BET	ANT	ÄNDRINGEN AVSER	DATUM	SIGN
RELATIONSHANDLING				
VILDMANNEN 11				
LOKALISERINGSFIGUR

KRUPINSKI / KRUPINSKA ARKITEKTER				
KOCKSGATAN 56, 116 29 STOCKHOLM INFO@KKARK.COM T +46 (0) 736 719141 WWW.KKARK.COM				
UPPDRAG NR 1920	RITAD AV A. JOHNSON	HANDLÄGGARE K. KRUPINSKA		
DATUM 2022-12-22	ANSVARIG KONRAD KRUPINSKI			
FASADELEVATION F2 (ÖSTER) FASADELEVATION F3 (SÖDER)				
FORMAT A1	SKALA 1:100	NUMMER A-40.3-11	BET -	ÅJTÄGG

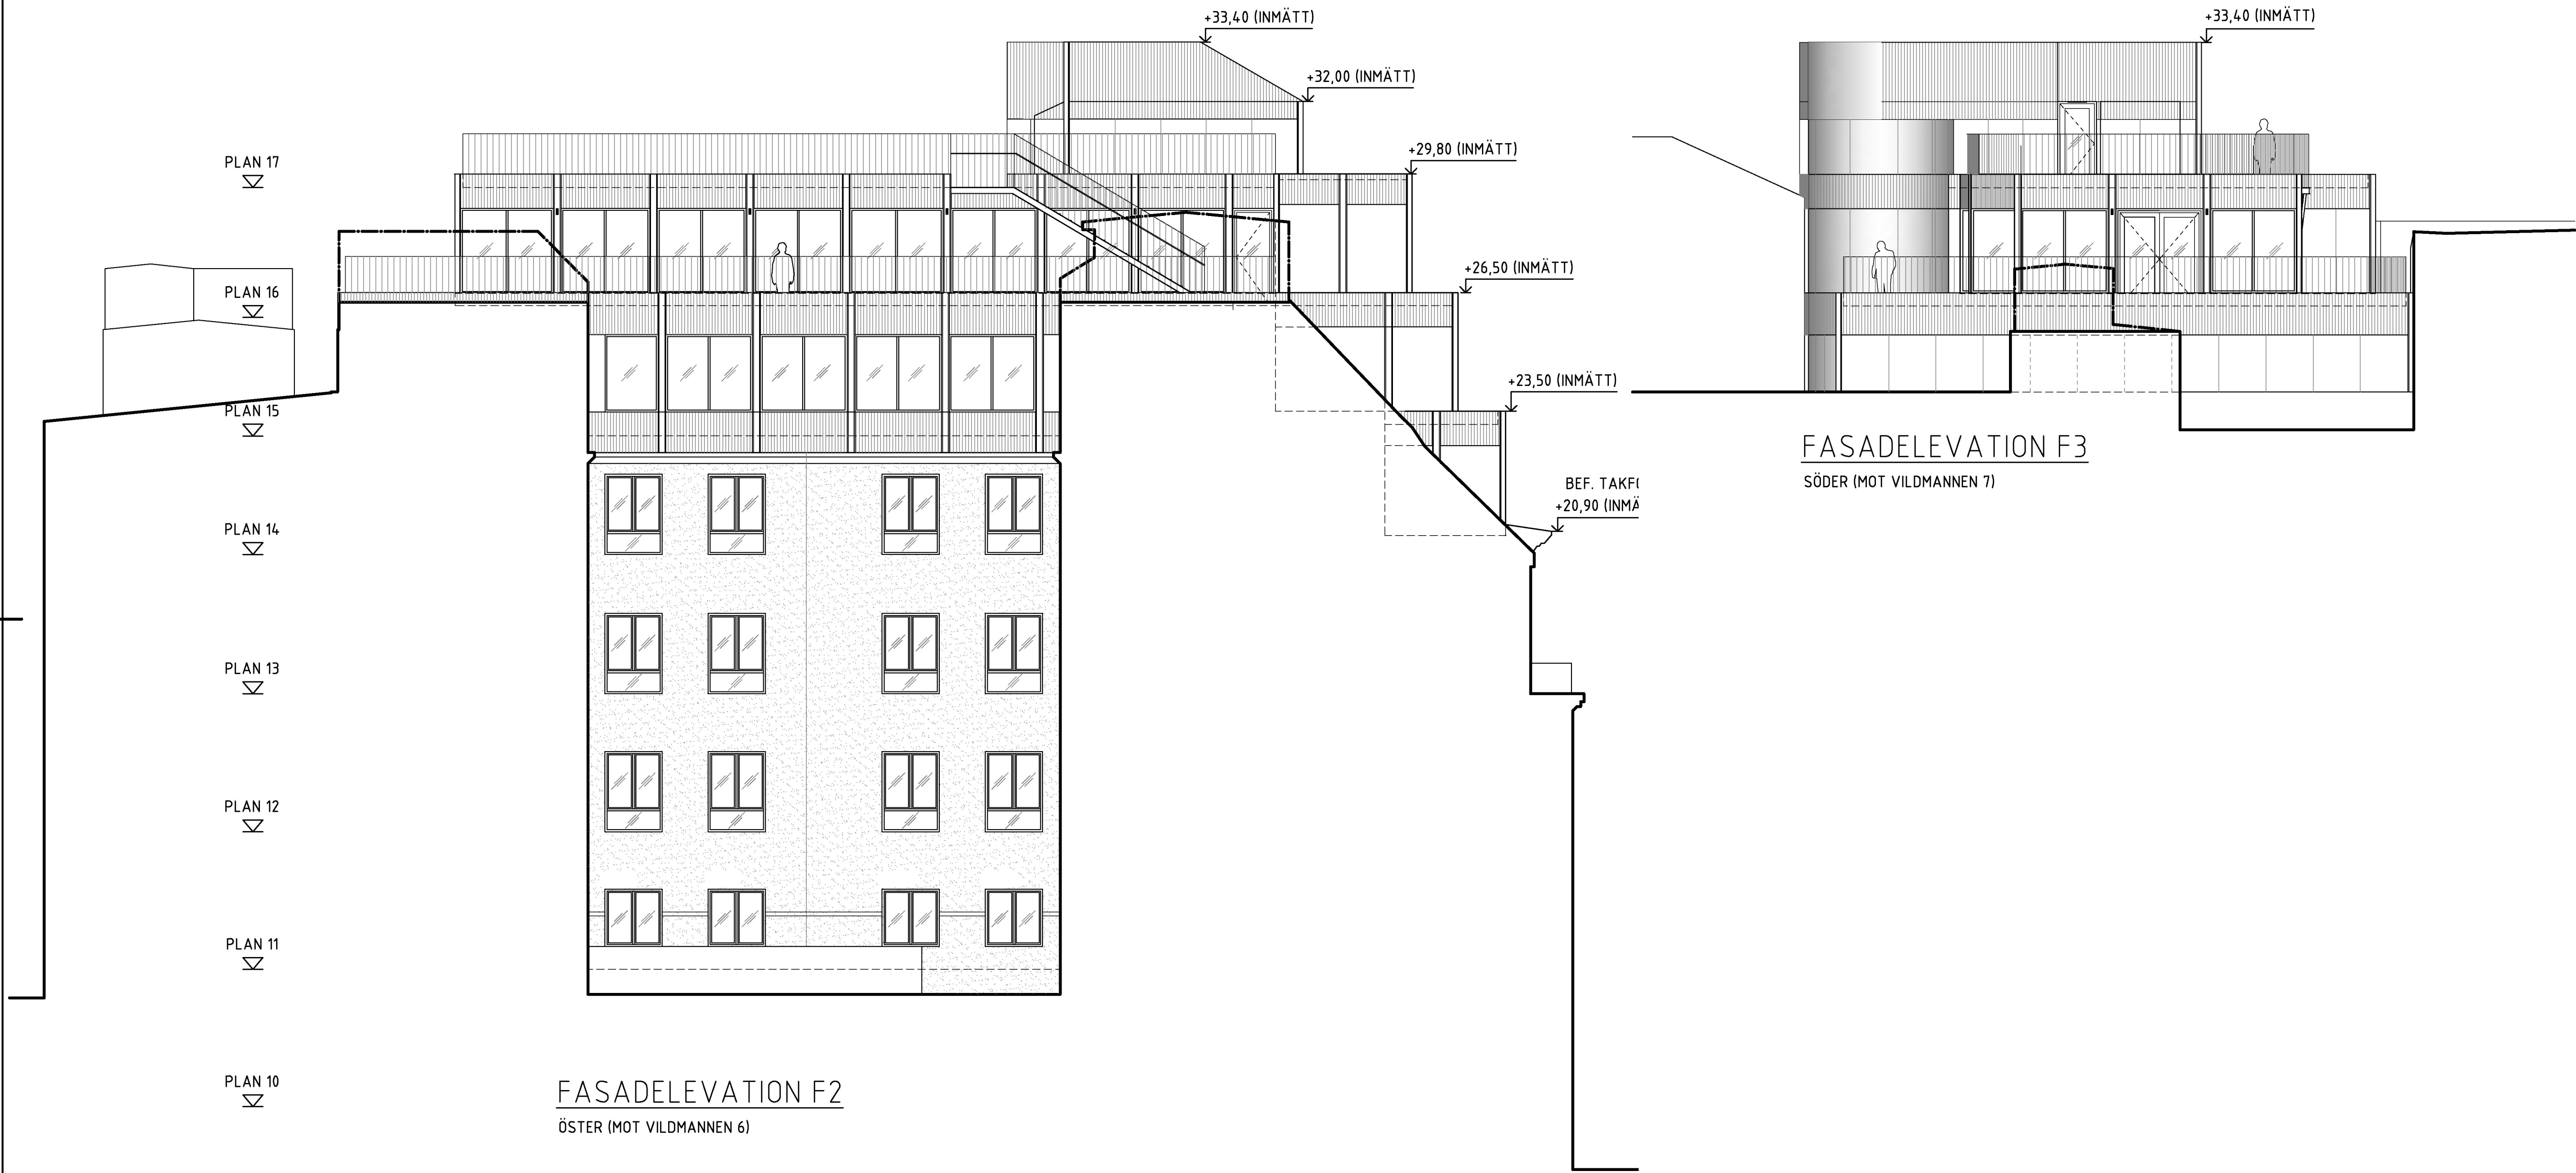
RELATIONSUNDERLAG FÖR PROJEKTERING AV BYGGLOV INNEHÖLL AVVIKELSER FRÅN VERKLIGA PLUSHÖJDER. BJÄLKLAGSHÖJDER ÄR JUSTERADE FÖR ATT FÅ KORREKTA HÖJDER PÅ TAKKRÖN I RELATION TILL BEVILJAT LOV. UTFORMNING TAK JUSTERAD FÖR ATT INRYMMA HISSTOPP SAMT FLÄKTRUM. PROJEKTET RYMS INOM MEDGIVEN BYGGRÄTT ENL. DETALJPLAN.
